改善箇所説明図

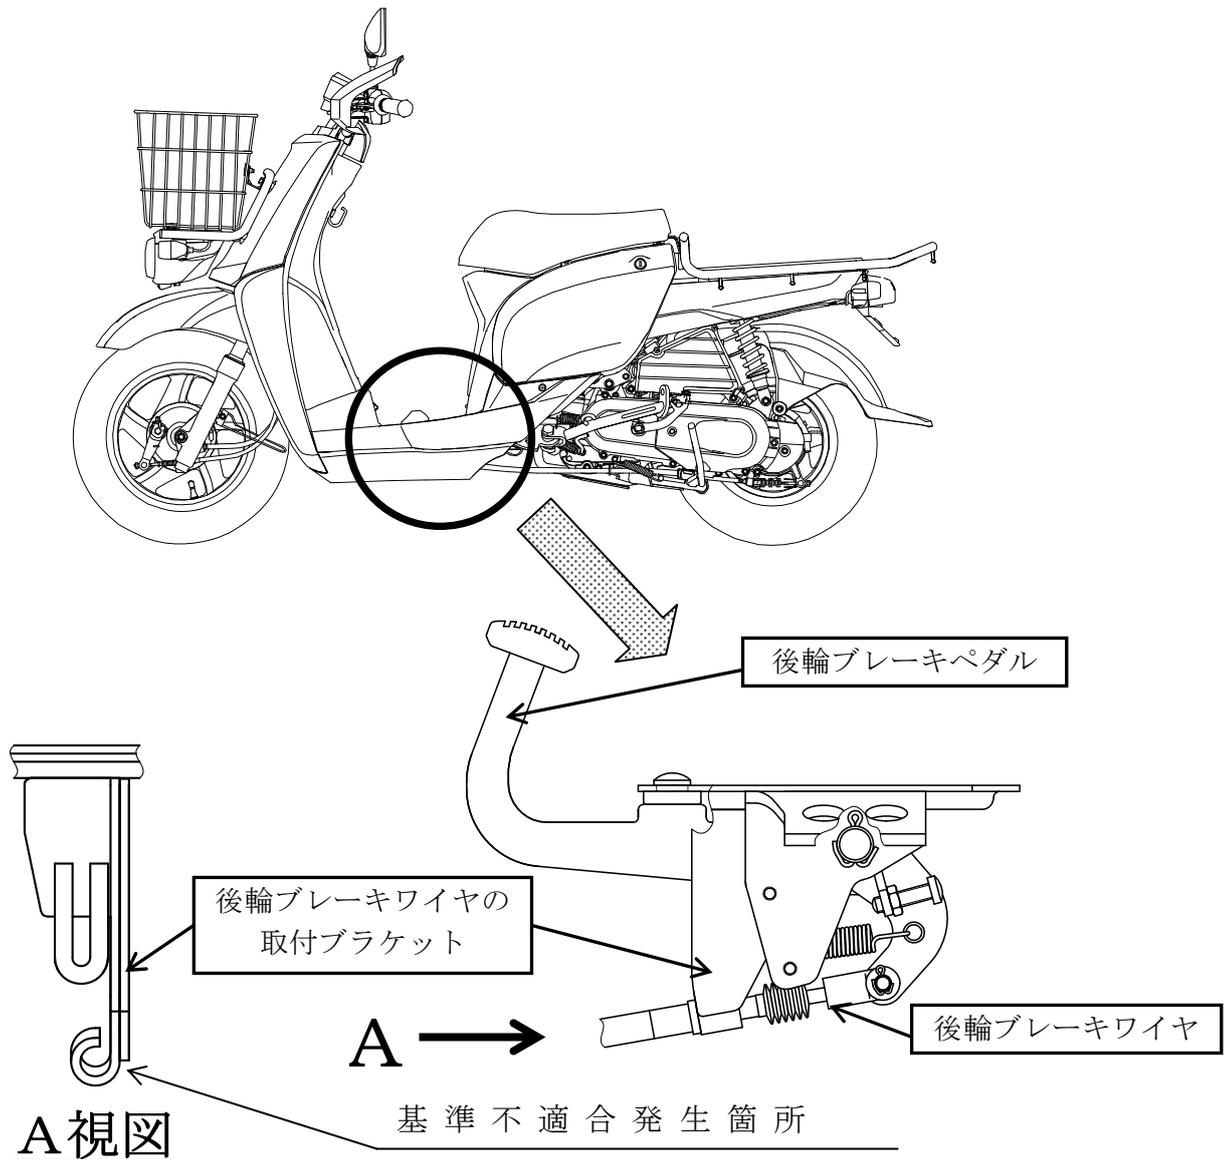
後輪ブレーキワイヤの取付ブラケットの溶接が不適切なため、足踏み式後輪ブレーキを過大な力で踏み込むと当該ブラケットが変形することがある。そのため、そのまま使用を続けると、インナーワイヤがアウターワイヤ端部と擦れて折損し、最悪の場合、後輪ブレーキが効かなくなるおそれがある。

改善の内容：全車両、当該ブラケットを良品と交換するとともに、後輪ブレーキペダルと後輪ブレーキワイヤを新品と交換する。

識別：後輪ブレーキペダルに白ペイントを塗布する。
